# Zukunft Elbinsel Wilhelmsburg e.V.

## Hafenquerspange Hamburg – Stellungnahme Juli 2009

Kortemeier&Brokmann: A 252-Hafenquerspange Hamburg

## **Stellungnahme des Vereins Zukunft Elbinsel Wilhelmsburg e.V. zur Vorbereitung des Scoping—Termins**

A 20 zwischen A1 und A7 im Bau  
(eingefügt mr)

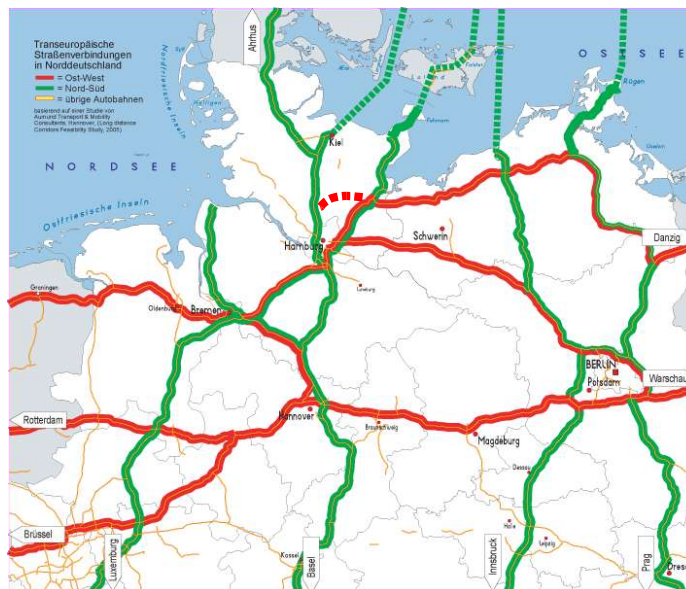
**Ein „Lückenschluss“ zwischen der A1 und A7 ist nicht notwendig, weil es keine Lücke zwischen beiden Autobahnen gibt.**

Es gibt zum einen eine unmittelbare Verknüpfung von A1 und A7/A26 über das Autobahnkreuz Maschen, zum anderen künftig eine höchst leistungsfähige Verbindung über die A20, die derzeit zwischen der A1 bei Lübeck und A7 bei Kaltenkirchen gebaut wird. Diese Autobahnen werden mit hohen dreistelligen Millionenbeträgen ausgebaut, für die A7 ist zudem eine stadtverträgliche Lösung durch eine Überdeckung vorgesehen. Eine „Abkürzung“ mitten durch Hamburg, sei es als Ost-West-Achse nördlich der Norderelbe, wie sie früher beispielsweise zwischen A7 und der Lübecker Autobahn (Horner Kreisel) geplant war, sei es durch die Elbinsel Wilhelmsburg oder sei es südlich der Süderelbe durch Harburg, ist angesichts der verheerenden Folgen für die Stadtentwicklung nicht akzeptabel. Eine moderne Stadt kann sich nicht vorrangig als autoge-

Eingefügt: denkbare Trasse südlich der Süderelbe (mr)

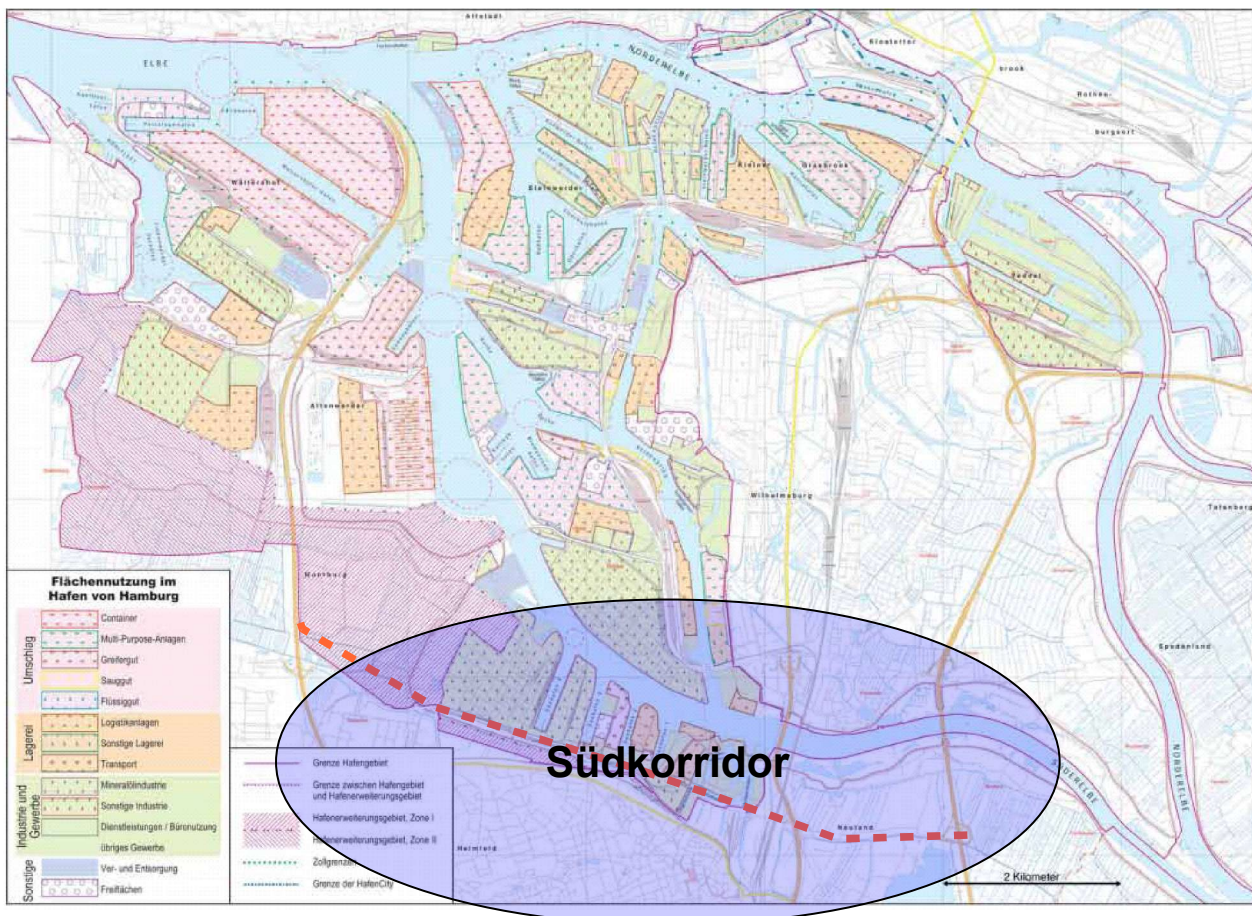
Falls sich allerdings die Politik gegen die hier vorgelegten Argumente für eine Autobahn entscheiden sollte, dürfte das Untersuchungsgebiet nicht so begrenzt werden, wie es auf S. 8 vorgesehen ist. Vielmehr muss dann auch der Raum südlich der Elbe untersucht werden, da

- es für eine offenbar angestrebte Entlastung der Straßen im Hafen von nicht auf den Hafen bezogenem Verkehr unerheblich ist, ob eine Quer-Autobahn nördlich oder südlich der Süderelbe gebaut wird,
- die von einigen Harburgern gewünschte Wirkung auf die B73 höher wäre, je näher eine solche Autobahn läge,
- die Kosten auch bei einer Tunnelung beispielsweise in der Höhe des Harburger Binnenhafens erheblich unterhalb denen einer zusätzlichen Elbquerung liegen dürften.
